Dodatek č. 3

KE SMLOUVĚ O DÍLO ZE DNE 9. 9. 2019

1. Smluvní strany uzavřely dne 9. 9. 2019 Smlouvu o dílo (ve znění jejího dodatku č. 1 ze dne 29. 10. 2019 a dodatku č. 2 ze dne 12. 10. 2020), (dále jen „Smlouva“) na plnění veřejné zakázky na stavební práce s názvem „Nový pavilon goril“ (dále jen „Veřejná zakázka“).

Název:	Nový pavilon goril
--------	--------------------

Příloha č. 2 - typový podélný řez

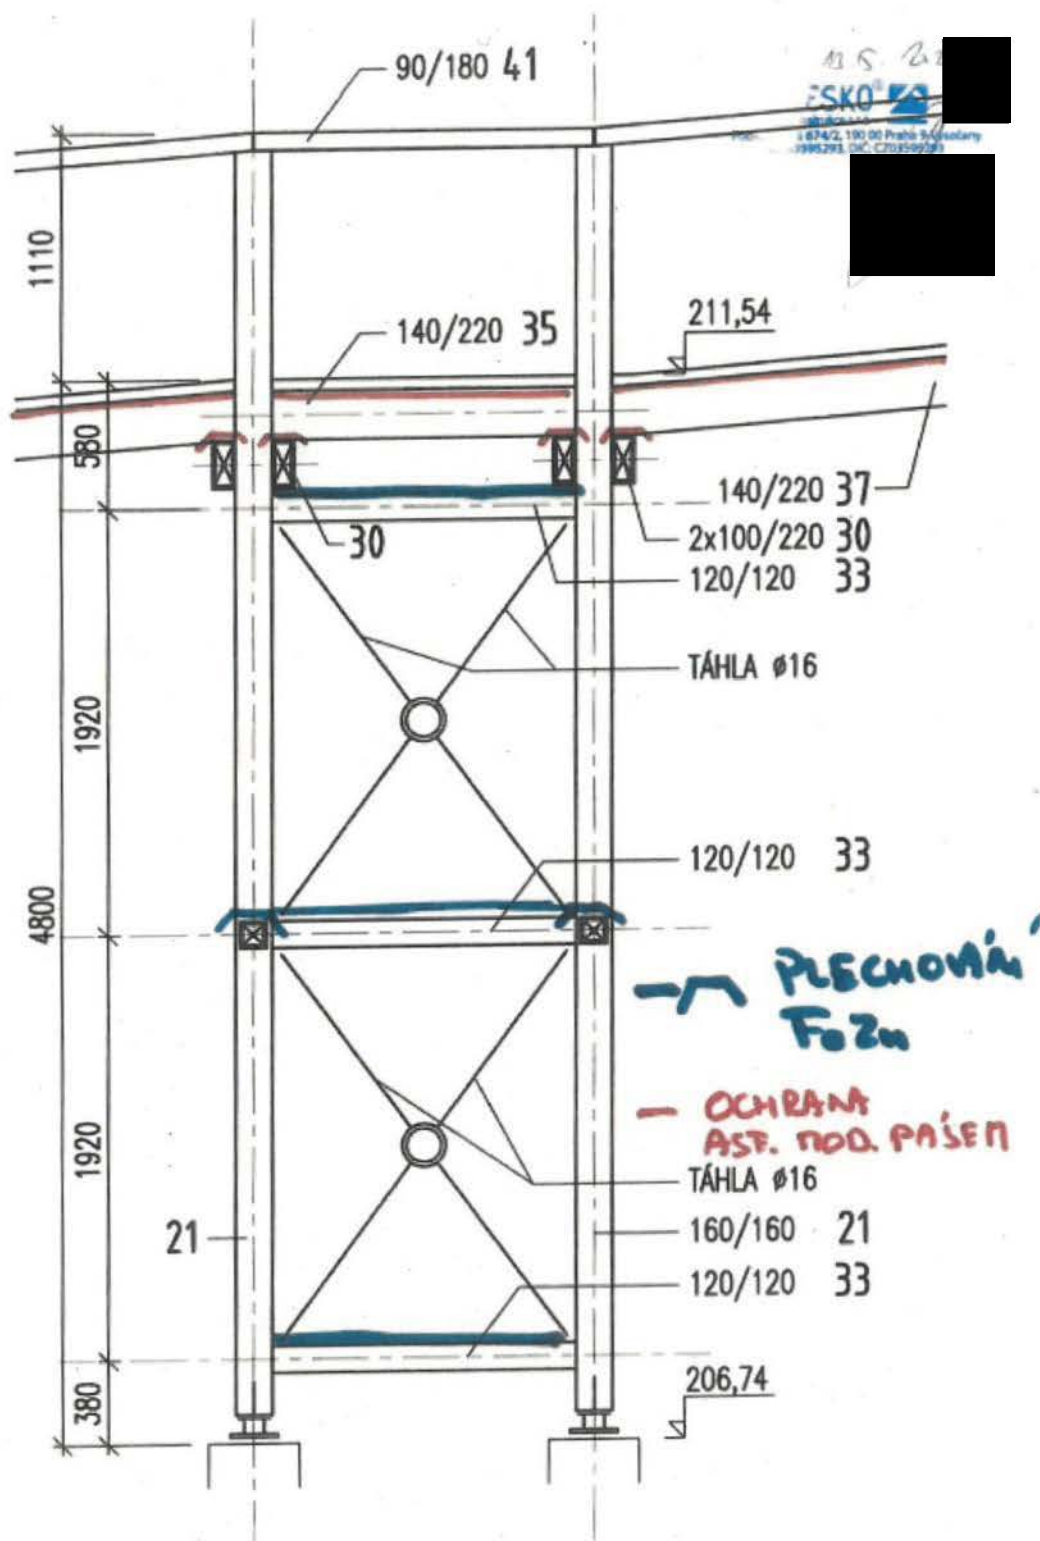
Změna vznikla na základě návrhu Zhotovitele. Dodatečnou ochranou prvků dřevěné konstrukce se prodlouží životnost konstrukce a tím dojde k úspoře nákladů Objednatel při údržbě. Požadavek řešen na KD 42. Tato změna se nepovažuje za podstatnou změnu závazku ze smlouvy na veřejnou zakázku na základě § 222 odst. 4.

1. Předmět změny: **Dodatečná ochrana dřevěné konstrukce lávky**

Kód položky		Množství	mj	Jednotková cena	Cena celkem
URS 62853009 (II/20)	Pás asfaltový natavitelný modifikovaný SBS tl 5,2mm pro jednovrstvé hydroizolace natavitelné i kotvené s vložkou ze skleněné tkaniny a hrubozrnným břidličným posypem na horním povrchu	152,20	m2	179,00	27 243,80
URS 31140248 II/20)	Vrut ocelový FeZn drážka hvězdicová taliřová hlava	3,00	ks	306,00	918,00
URS 13814201 II/20)	Plech hladký Pz jakost DX51+Z275 tl 1,5mm tabule	0,221	t	33 600,00	7 425,60
URS 764212433 (II/20)	Oplechování rovné okapové hrany z Pz plechu rš 250 mm	167,00	m	207,00	34 569,00

- č.1 - TRK 45 - schéma rozsahu zakrytí konstrukce pergoly
č.2 - TRK 05 - schéma rozsahu modelace terénu

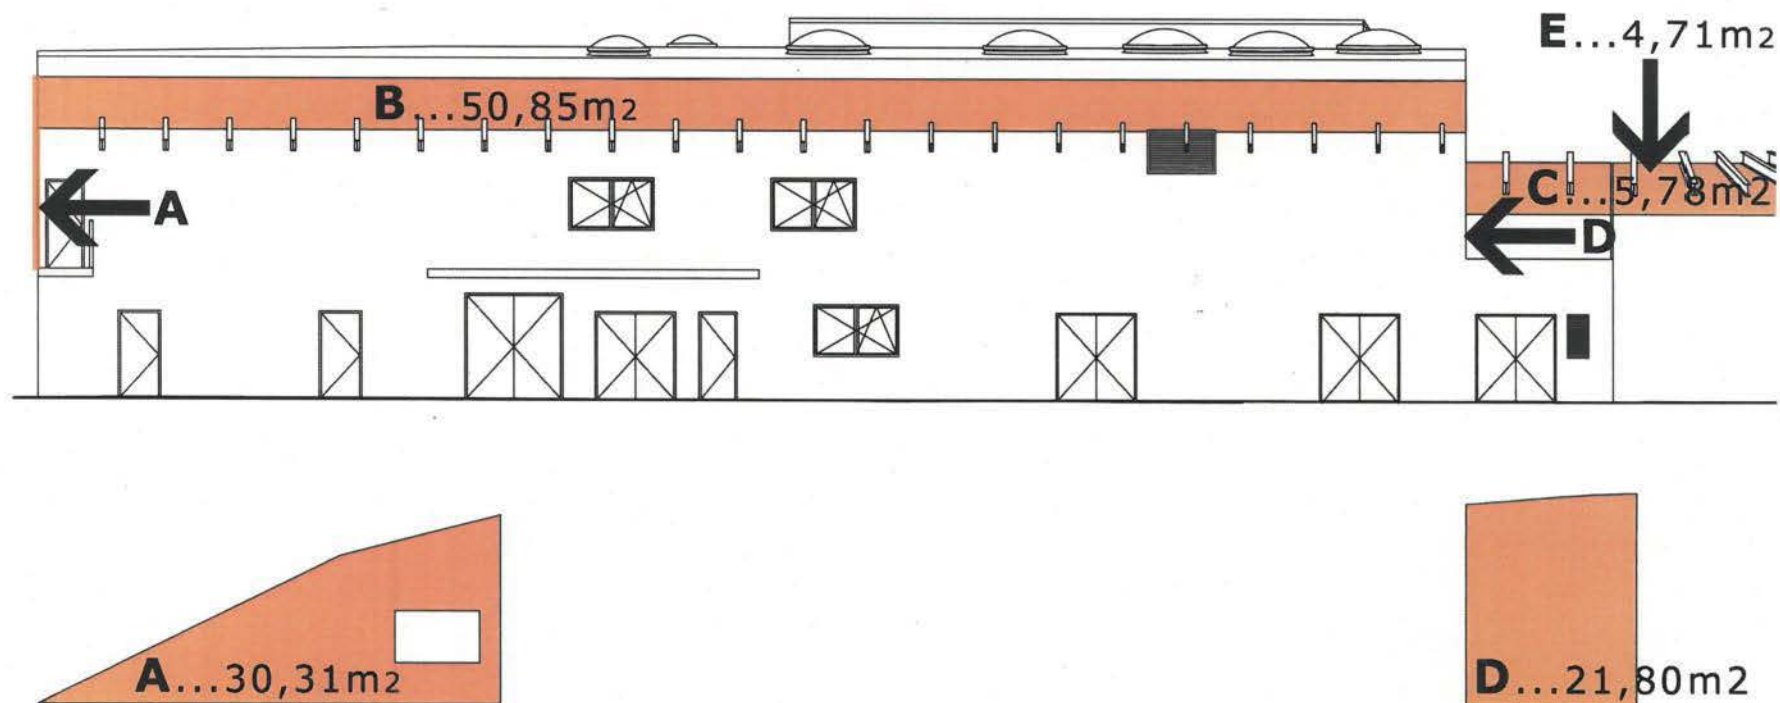
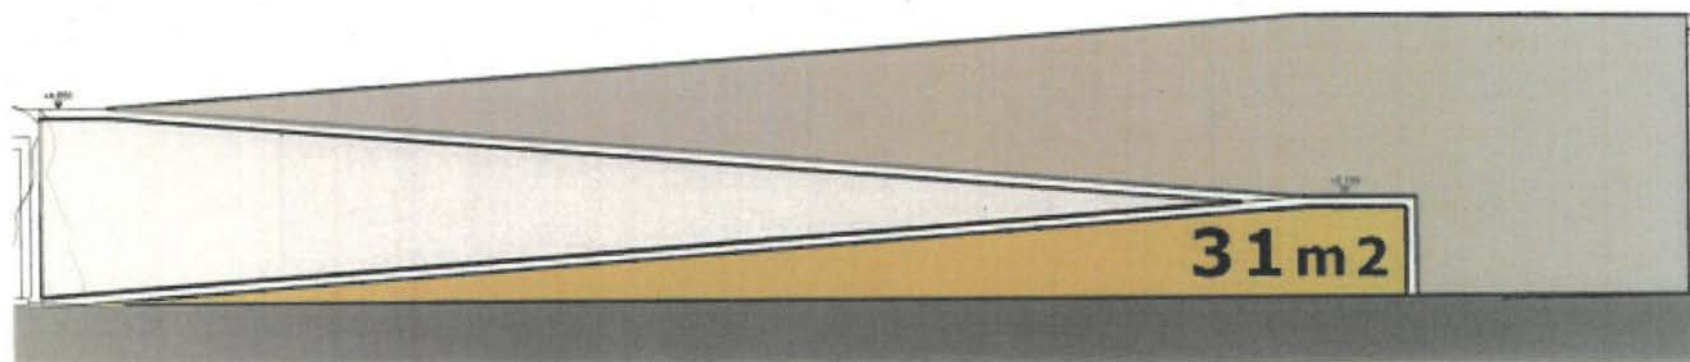
ZL 4 / VÝKRESOVÁ PŘÍLOHA / NAVÝŠENÍ ROZSAHU STŘÍKANÉHO BETONU

ATIKA U SV FASÁDY PAVILONU GORIL (A-D)

A ZAKRYTÍ PERGOLY NA OBVODOVÉ ZDI VÝBĚHU NECHOVNÉ SKUPINY (E)

č. 1 -	insektária půdorys
č. 2 -	insektária řez I1
č. 3 -	insektária řez I2
č. 4 -	insektária řez I3
č. 5 -	insektária skladba podlah

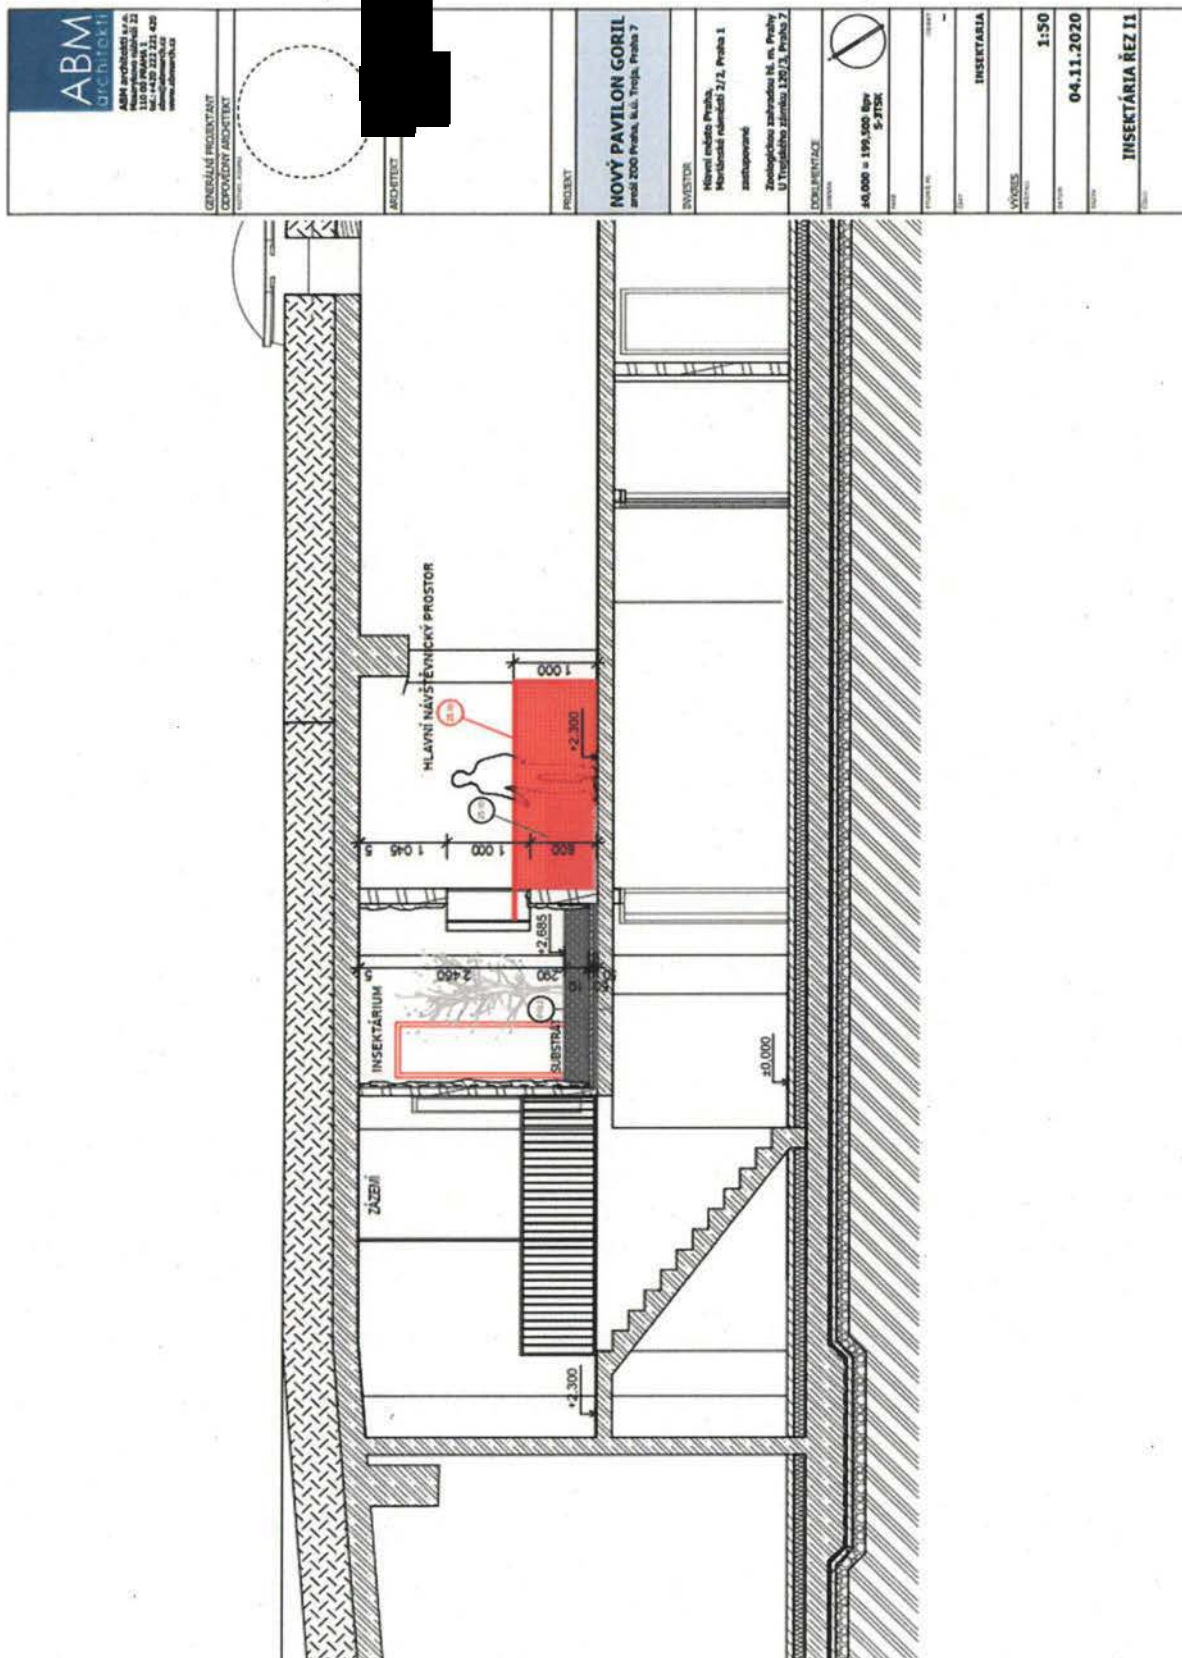
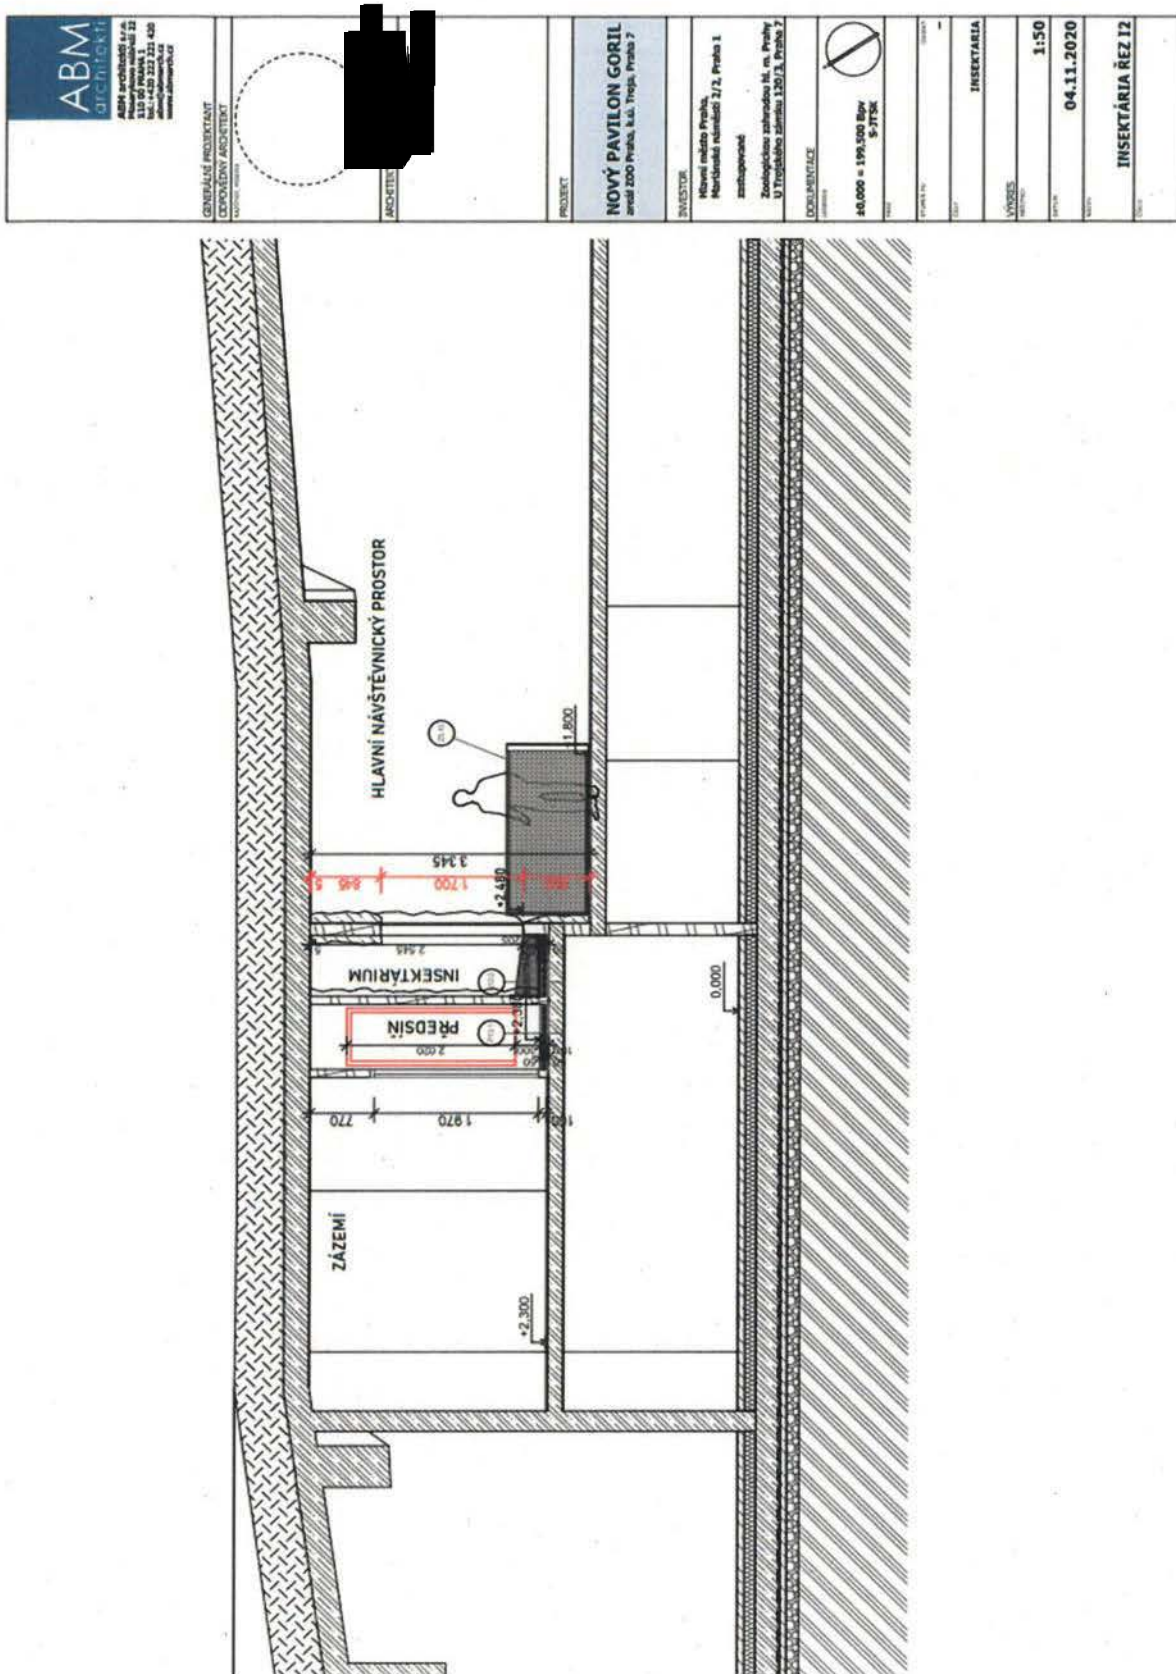
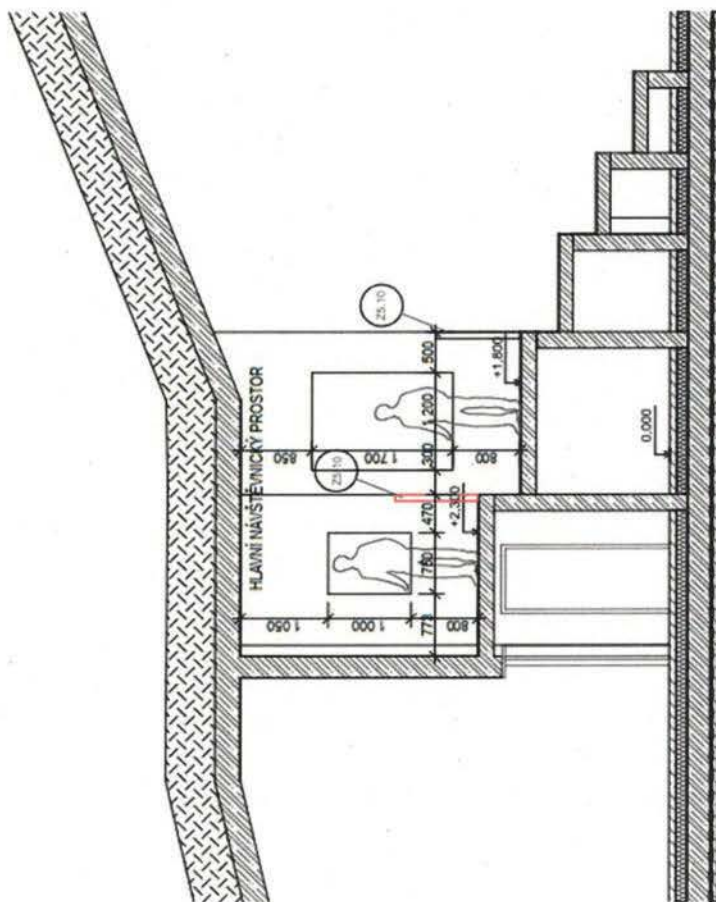
- Annotations:**
 - VIŠKA PARAPETU OKNA:** 800 mm OD PODLAŽNICE (Window parapet height: 800 mm from floor level).
 - PRÍDANÉ ZABRADLO TVAR JAKO:** (Added handrail in the shape of:).

- ZMĚNY INSEKTÁRIA:**
 - NOVÁ PŘESŤ (New threshold).
 - PRÍDANÉ DVERE (Added door).
 - UPRAVENÝ SKLADBY PODLAH (Adjusted floor construction).
 - NOVÉ ZAVLAŽOVACIE V INSEKTÁRIÁCH (New irrigation in insectaries).
